改善箇所説明図

スロットルペダルアッセンブリー

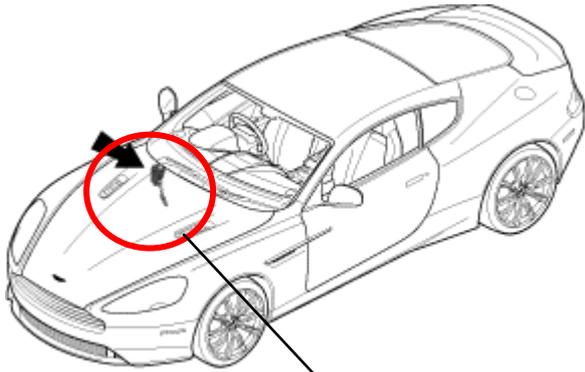
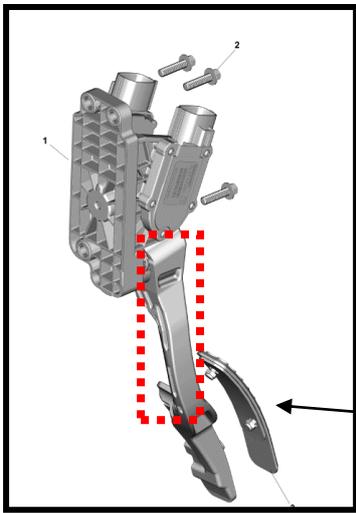
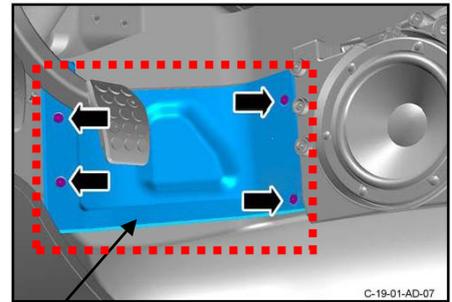
基準不適合発生箇所 (スロットルレバー) (足元スカッフプレート)

スロットルペダルレバーの材質が不適切なため、繰り返し操作することでスロットルペダルレバーが破損して脱落するおそれがある。スロットルペダルレバーが脱落すると、スロットルペダルを踏み込めず、加速できなくなる。また、左ハンドル車については、取付位置のずれにより足元スカッフプレートがスロットルペダルレバーと接触するものがあるため、スロットルペダルレバーがより破損しやすくなるおそれがある。

改善の内容： スロットルペダルアッセンブリーを良品と交換する。また、左ハンドル車については、スロットルペダルを点検し、必要に応じて足元スカッフプレートの取付位置を調整する。
